## Detaljregulering for kollektivknutepunkt og innfartsparkering på Flatøy

### Planomtale

PlanID: 1256 2016 0002

Dato: 07.01.2021

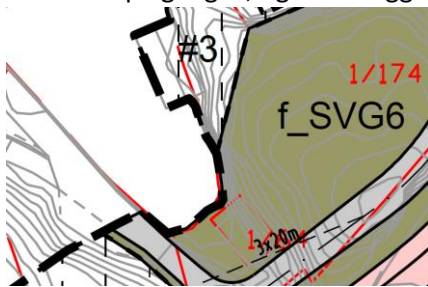
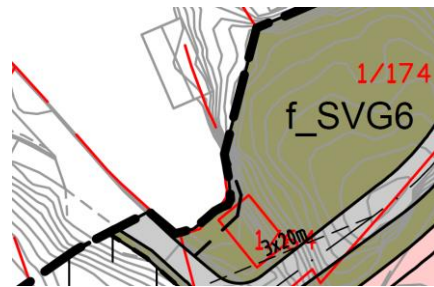
- 7) Etter innspel frå BKK Nett AS er no delar av området som tidlegare var regulert til «*annan veggrunn – grøntareal*» (o\_SVG) endra til «*andre typar bygningar og anlegg*» (o\_BAB). I føresegnene, §3.1, er det også lagt inn tekst som sikrar at køyretøy har tilkomst til nettstasjonen. I §4.7 er det lagt inn krav om generell byggegrense omkring nettstasjonar.

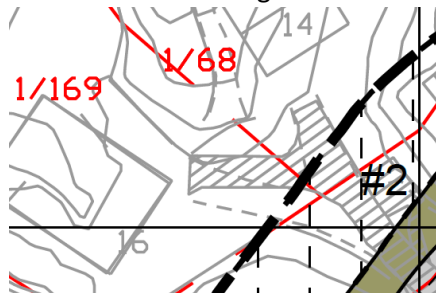
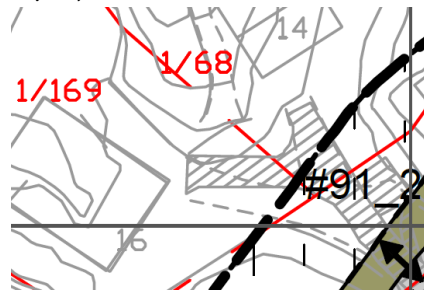
9) I nord er plankartet snevra litt inn på austsida. Dette er gjort fordi «reguleringsplanen for E39 Flatøy-Midtdelar» ivareteke reguleringsformålet langs E39.

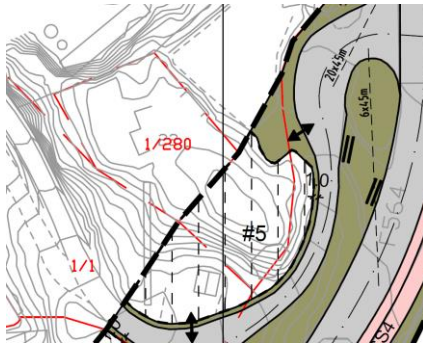
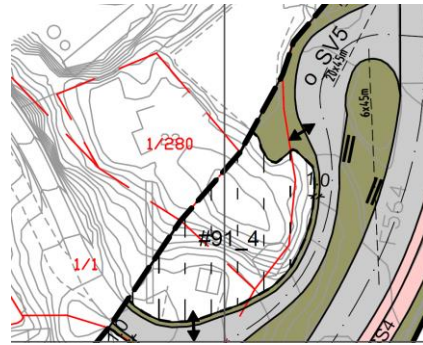
11) I nord er f\_SV4 no erstatta av o\_SV5. Dette er gjort fordi vegen som går frå fylkesvegen og ned til kaia er kommunal.

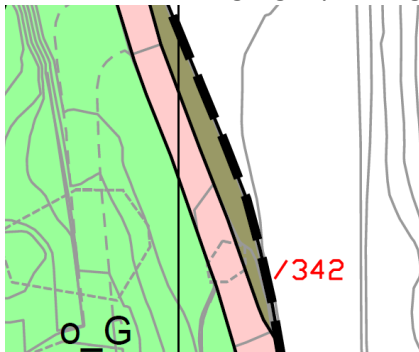
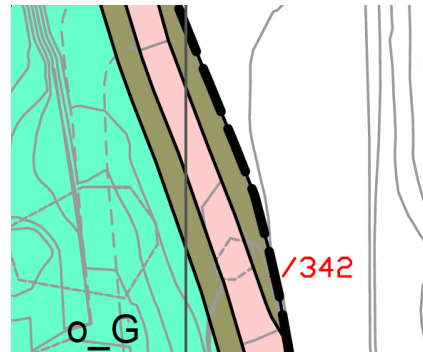
- 12) Sør i planområdet er det lagt inn o\_SVG mellom o\_SGS1 og o\_G. Dette er gjort for å hindre at man går inn i området regulert til grunnstruktur, i forbindelse med bygging og drift/vedlikehold av gang-/sykkelveg.

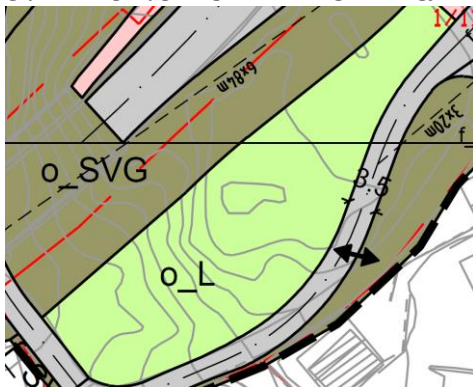
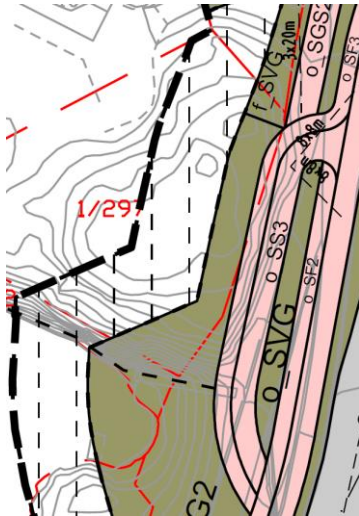
- 13) Sørvest i planområdet er o\_L (LNRF) erstatta av L, fordi dette arealet ikkje er offentleg men privat. I føresegnene, §6.1, er det her også lagt inn tekst om at kommuneplanen føresegner og plan- og bygninglovens regler er gjeldande.

Utklipp frå støyrapport til høyring.

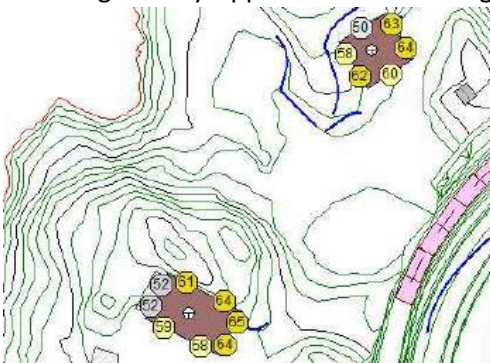
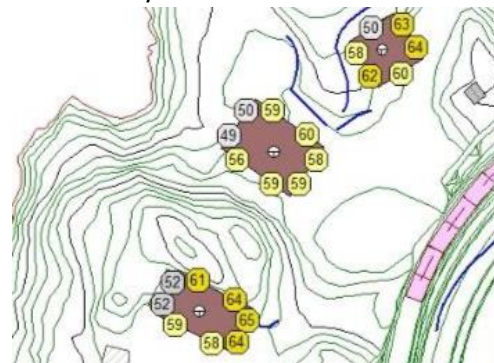
16) Det viste seg at våningshus på gnr. 1 bnr. 169 ikkje var tatt med i grunnlagskartet for berekningar i støyrapporten. Det er no lagt inn berekna støynivå for det aktuelle huset.

Utklipp viser vedtatt regplan i 2019

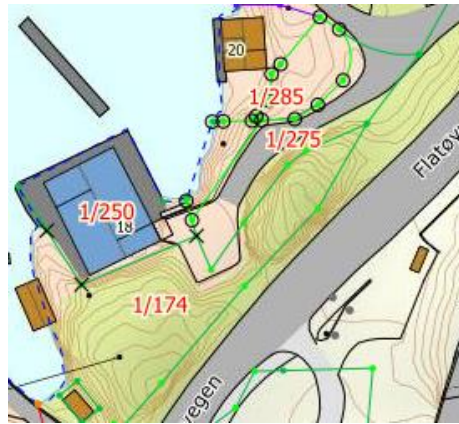
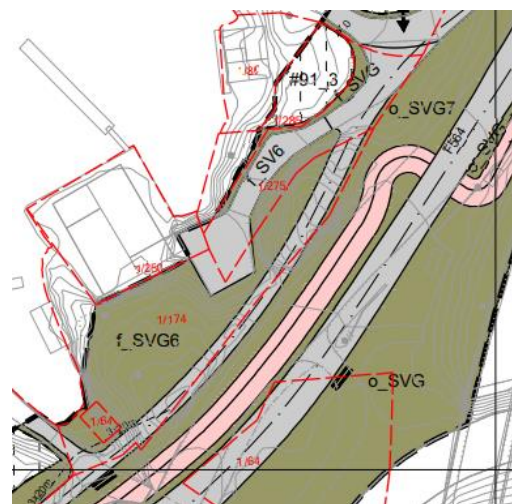
Etter detaljregulering for kollektivknutepunkt og innfartsparkering på Flatøy vart vedtatt kom det inn ein klage. Denne klagen omhandla særskilt gnr./bnr. 1/250, som er ei næringstomt.

Eigar av gnr./bnr. 1/250 la vekt på at vedteken plan, med gjennomgangstrafikk gjennom gnr./bnr. 1/250, ville ta beslag på parkeringsareal som var tilknytt næringa, samt vanskeleggjere lasting og lossing med større lastebilar.

I utklippa som er vist over er det tydeleg at vedtatt reguleringsplan vil ta parkeringsareal og vil kunne vanskeleggjere vidare drift av næringa på gnr./bnr. 1/250.

Det vart satt i gang ein prosess med å finne ei god løysing, der Vestland fylkeskommune gjorde utgreiningane. Det vart forsøkt å finne ei løysing som skulle behalde like mange parkeringsplassar som gnr./bnr. 1/250 allereie har, ikkje vanskeleggjere lasting og lossing, samt behalde kollane på f\_SVG6 og o\_SVG7. Dette viste seg å vere vanskeleg å gjennomføre. Eventuell forflytting av vegline mot o\_SVG7 vil føre til at kollen vert for tynn, og den vil mest sannsynleg ikkje kunne verte ståande. Ein såg på moglegheta for å flytta parkeringsplassane, men ein vil då måtte ta av kollen på f\_SVG6, samt problematikken rundt lasting og lossing ville ikkje vere løyst.

For å ta i vare næringsaktiviteten som er i området har ein difor valt å prioritere næringa høgare enn kollen på o\_SVG7. Ein har i denne reguleringsendringa lagt om vegen, slik at det ikkje vert gjennomgangstrafikk for næringa på gnr./bnr. 1/250, samt at parkering, lasting og lossing vil foregå som før. Ein har derimot lagt vegen slik at større delar av kollen på o\_SVG7 vil bli tapt.
